Hoogheemraadschap van
Rijnland

Wijziging vergunning V62764

Middels besluit V62764 is vergunning verleend voor de werkzaamheden voor het de realisatie van de 'HOV Velsen' ter hoogte van Santpoortsedreef 2 in Santpoort Noord en Driehuizerkerkweg in Driehuis.

Uitvoeringsontwerp
Voorstel kruisende leidingen en duikers

Tekeningnummer
UO-DS-Voorstel-001

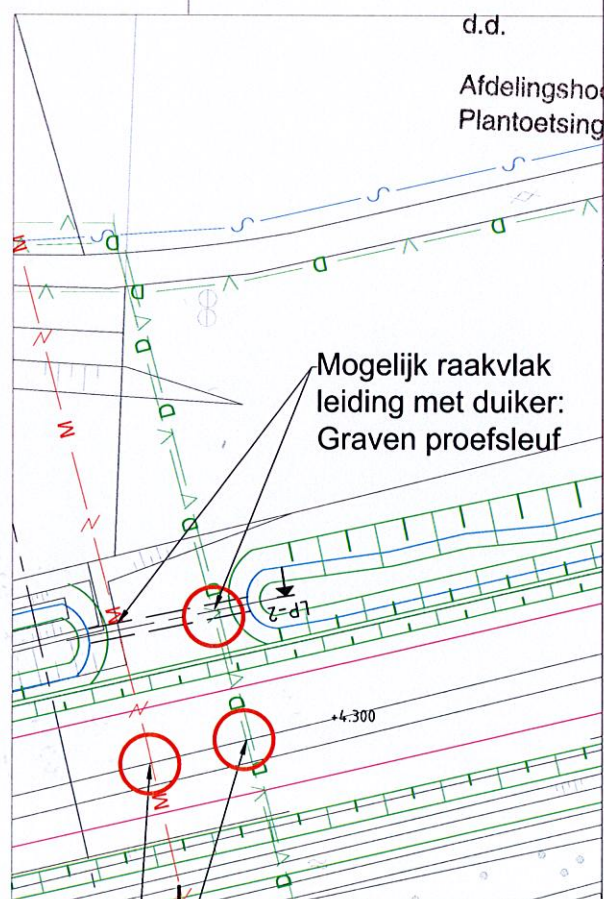
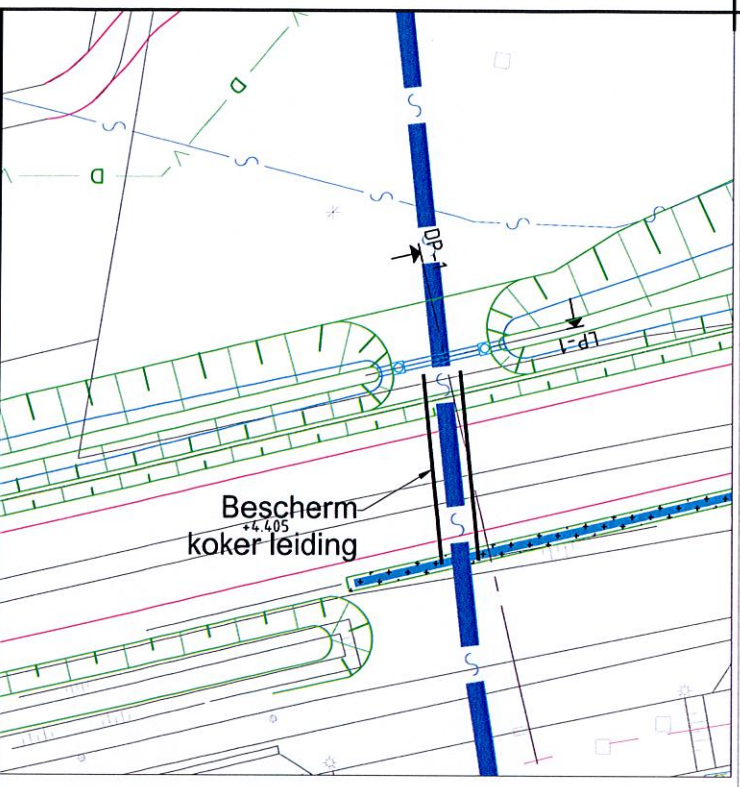
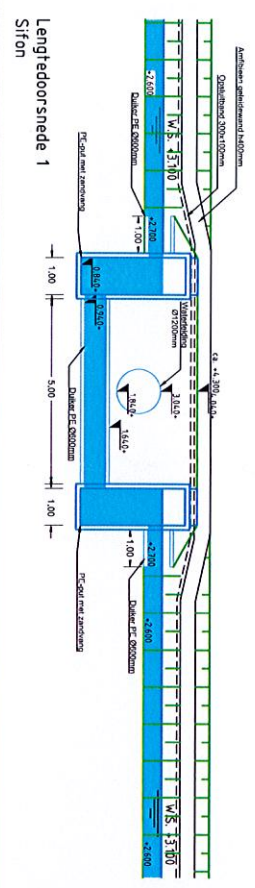
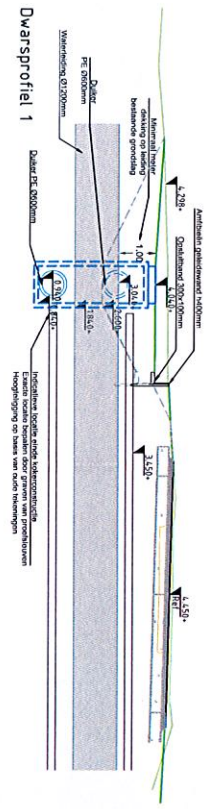
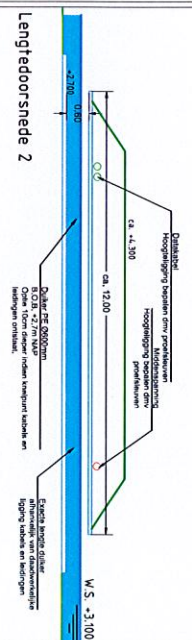
Op 27 mei 2016 hebben wij van u een verzoek ontvangen om bestaande duikerverbindingen ter hoogte van de Driehuizerkerkweg te wijzigen. Ter hoogte van Santpoortsedreef 2 Santpoort Noord wordt een brug aangelegd in plaats van een duiker 2000 mm x 1250 mm. De brug heeft een hoogte van 0,90 m boven het ter plaatse geldende waterpeil in de primaire watergang waardoor het werk valt onder de vergunningplicht. Nabij de Driehuizerkerkweg kruist een bestaande waterleiding $\varnothing$ 1200 mm het tracé van de nieuw te graven watergang. Hierbij is het niet mogelijk om een duiker aan te leggen met 0,20 m lucht. Aanleg van een sifonduiker is de enige mogelijkheid om een waterverbinding tot stand te brengen. De situatie is voorgelegd aan de afdeling Beleid (IWA). Volgens notitie 16.064811 worden de normen voor opstuwing en stroomsnelheid niet overschreden en vormt de sifon geen belemmering voor de afvoer van het watersysteem.

- a. Het dempen van 861 m² oppervlaktewater en het ter compensatie van de demping graven en hebben van 861 m² oppervlaktewater;
- b. Het aanbrengen en hebben van een brug in de kern- en beschermingszone van een primaire watergang,
- c. Het aanbrengen van een sifonduiker $\varnothing$ 600 mm, instroom- en uitstroomvoorzieningen en inspectieputten met zandvang met een totale lengte van 9 m,

duiker	Hoogste punt binnenkant van duiker	BOB	Boven het ter plaatse in te stellen peil	Ter plaatse gemeten peil
Ø 600 mm, lengte 12 m	NAP+ 3,30m	NAP+2,70m	0,20 m	NAP+ 3,10 m
Ø 600 mm lengte 15 m	NAP+ 3,30m	NAP+2,70m	0,20 m	NAP+ 3,10 m
sifonduiker Ø 600 mm, lengte 9 m	-	NAP+2,70m NAP+0,94m	-	NAP+ 3,10 m
